A 281, BA 2/2 Zusammenfassung der erfolgten Planänderungen

Präambel:

Abbildung 1 Schematische Darstellung der Trassierung im Tunnel-/Trogbereich (Bild oben: Planung 1. Auslegung; Bild unten: Planänderung)

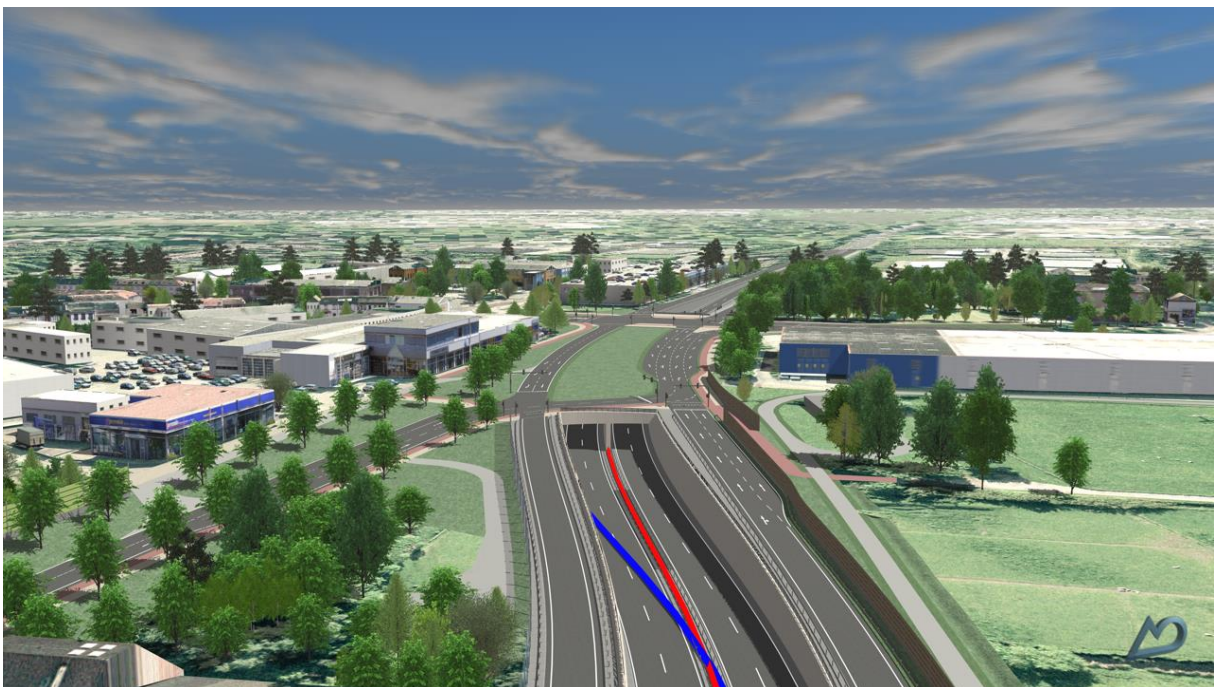
- Gestrecktere Trassenführung mit einer Trassierungsanpassung ab ca. Bau-km 4+043 bis Bauende (etwa Bereich Lageplan Blatt 2; vgl. Abbildung 1).
- Verändertes Bauende aufgrund der notwendigen Rampenabrückung im Bereich der beiden Trogsegmente-Ost östlich der KTH
- Fast unveränderte Knotenpunktgestaltung an der KTH mit gleichen Verkehrsbelastungen und Leistungsfähigkeiten. Lediglich die Insel in der

- Vollabriss des vorhandenen Tunnels BW710 und Abbruch zweier Troglöcke Ost
- Tunnelanfang/ende gleichbleibend orthogonal verschoben. Daraus resultierend keine veränderte Variantenbetrachtung
- Gestrecktere Linienführung im Tunnel-/Trogbereich (vgl. Abbildung 1)
- Reduzierte Aufweitungen (Querschnittsbreiten) für Haltesicht
- Reduzierte Baustelleneinrichtungsfläche im Bereich BW 2212 - Hochstraße
